DEPARTEMENT DU MORBIHAN
COMMUNE DE RIANTEC
PROJET DE ZONAGES
DES EAUX PLUVIALES
ET DES EAUX USÉES

MAITRE D'OUVRAGE : LORIENT AGGLOMÉRATION

Dates de l'enquête : 4 juillet 2022 au 9 août 2022

PARTIE 2 :
CONCLUSIONS ET AVIS
de la commission d'enquête

Données au 24/08/2022

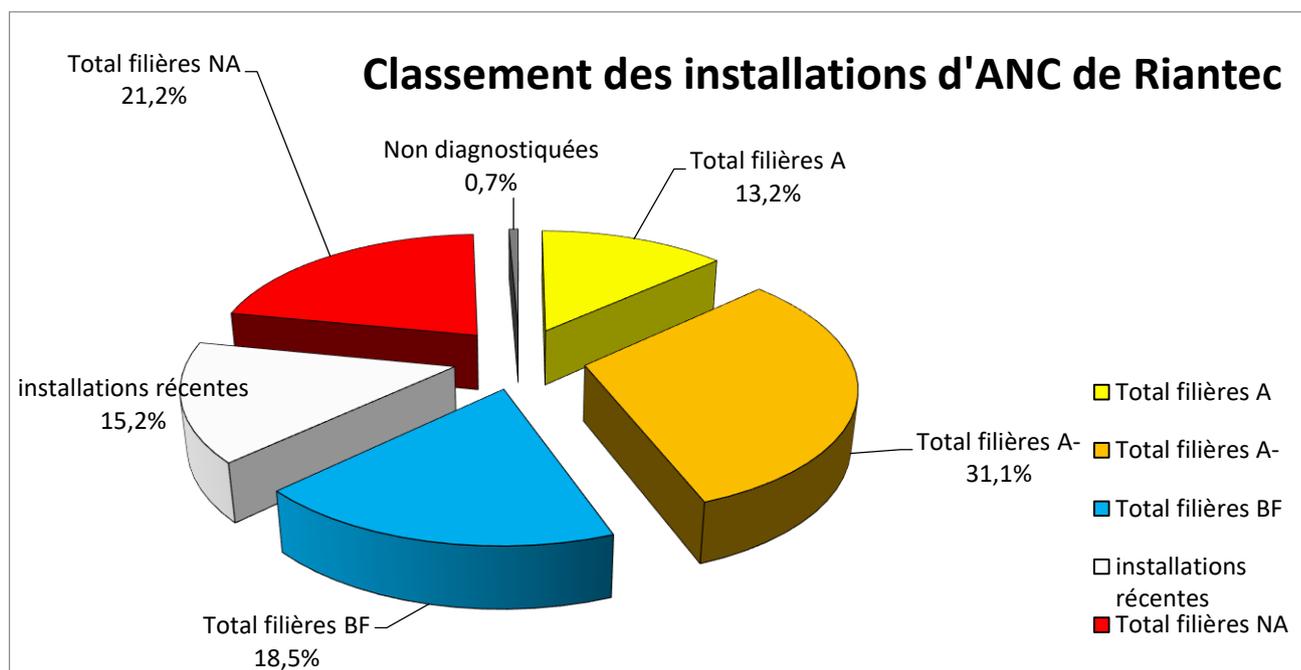
Le tableau 12 en page 52 de la notice de présentation du zonage d'assainissement des eaux usées, de même que les commentaires en-dessous, semble présenter des erreurs de calculs de pourcentage.

Pouvez-vous vérifier ces chiffres au regard des données du SPANC, voire les actualiser (des contrôles ont probablement été effectués depuis 2017), et les mettre en concordance avec la figure 31 de la page suivante?

Lorient agglo : La mise à jour des données est faite à la date du 24 août 2022.

Total filières A	20	13,2%
Total filières A-	47	31,1%
Total filières BF	28	18,5%
installations récentes	23	15,2%
Total filières NA	32	21,2%
Non diagnostiquées	1	0,7%
Total avis risque	151	100%

Année 2021

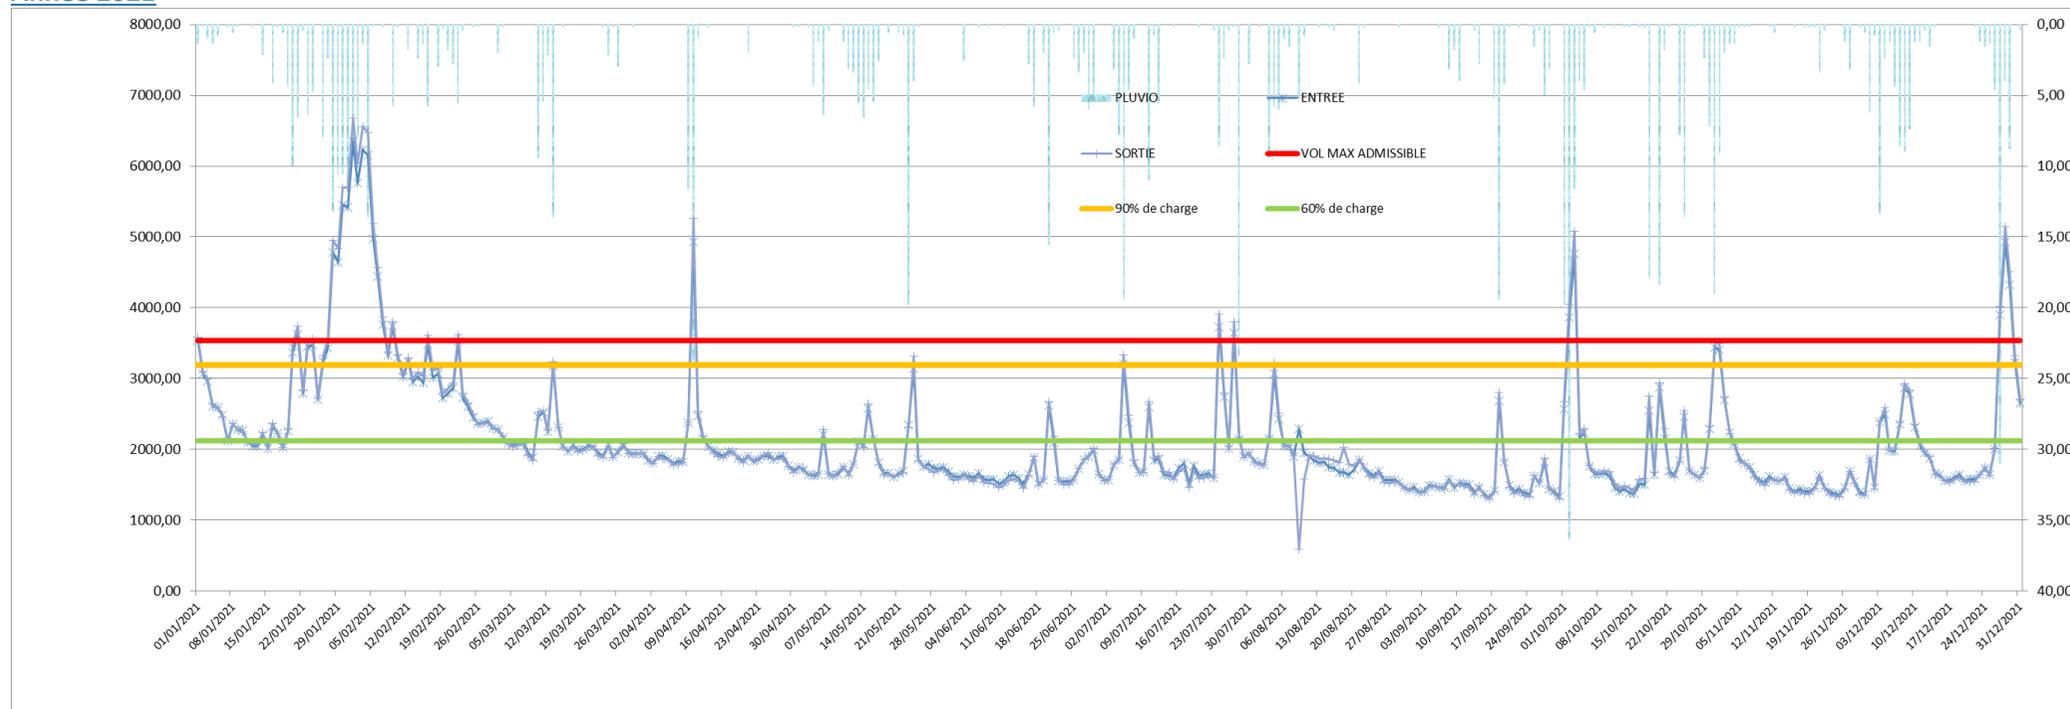
Quelles mesures sont prises pour pallier les dépassements hydrauliques, voire organiques, en périodes de débordement ?

On constate une corrélation importante de la pluie avec les dépassements de la capacité nominale de la station. Ce graphique montre l'importance pour Lorient Agglomération de continuer les campagnes de contrôles des mauvais raccordements.

On constate également que la période estivale n'a pas beaucoup d'incidence sur les volumes arrivant à la station.

En 2021, la capacité nominale de la station a été dépassée 22 jours sur 365 jours, notamment en hiver, et on a atteint les 90% pendant 36 jours.

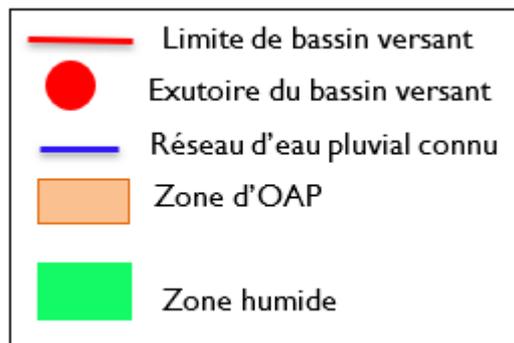
Dans le paragraphe 3.5 de la notice technique, il y a peu d'explications sur l'étude hydraulique, p13.

La pluie se caractérise par 3 paramètres quantitatifs : l'intensité, la durée et la fréquence.

Dans la notice, il est indiqué une période de retour de 30 ans. La période de retour est la durée moyenne au cours de laquelle, statistiquement, un évènement d'une même intensité se reproduit. En prenant une période de retour de 30 ans, on fait des calculs pour des pluies pouvant se reproduire tous les 30 ans, ce qui permet une marge et de « surdimensionner » utilement les ouvrages. Plus la période de retour sera importante (50, voire 100 ans), plus les volumes d'eau à stocker calculés seront importants.

Une pluie de période de retour de 30 ans, qui a donc une probabilité de 3,3% durant une année, peut se produire plusieurs fois dans une même année ou une fois durant un certain nombre d'années consécutives, puis ne plus se reproduire durant 60 ans.
